【前海·香港青年建筑设计比赛】答疑

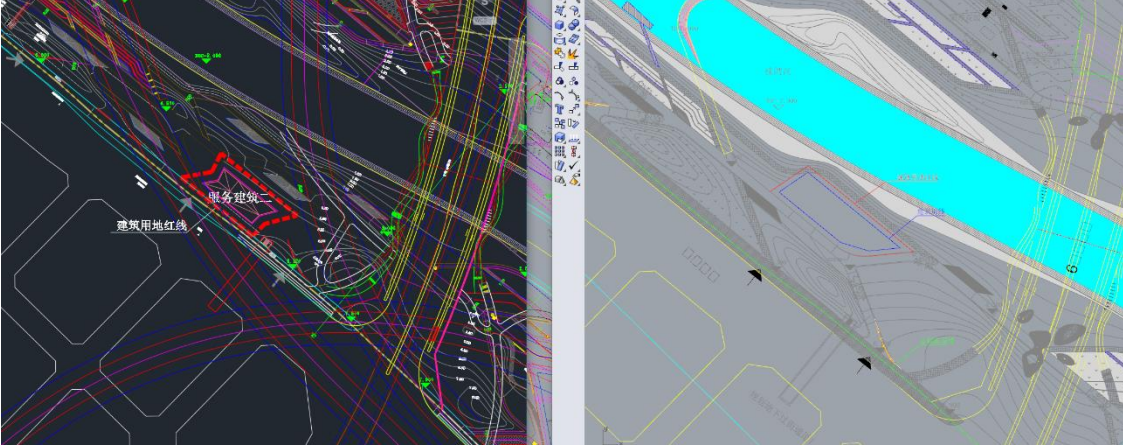
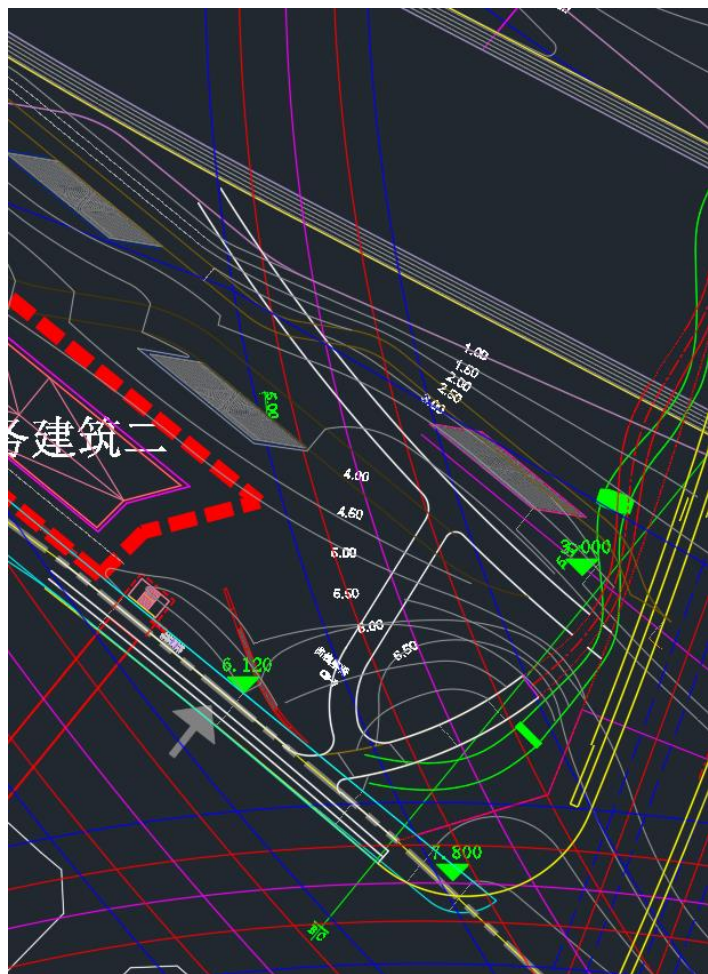
10	请提供水平面标高(水深/潮退及潮涨高度)	详见附件五：海水湿地地形设计。
11	请问以下在 JCFO DD 文本中的几个建筑物用途是什么?尺寸是多少及有多少洗手间设施?	<p>服务建筑四为展厅，建筑面积 649 平方米，卫生间面积 120 平方米；</p> <p>服务建筑五为桂湾公园南岸停车场出入口，建筑面积分别为地上 109 平方米，地下建筑面积 7499.93 平方米；</p> <p>服务建筑六为桂湾公园北岸</p>

停车场出入口，建筑面积分别为地上 103.3 平方米，地下建筑面积 12091.72 平方米。
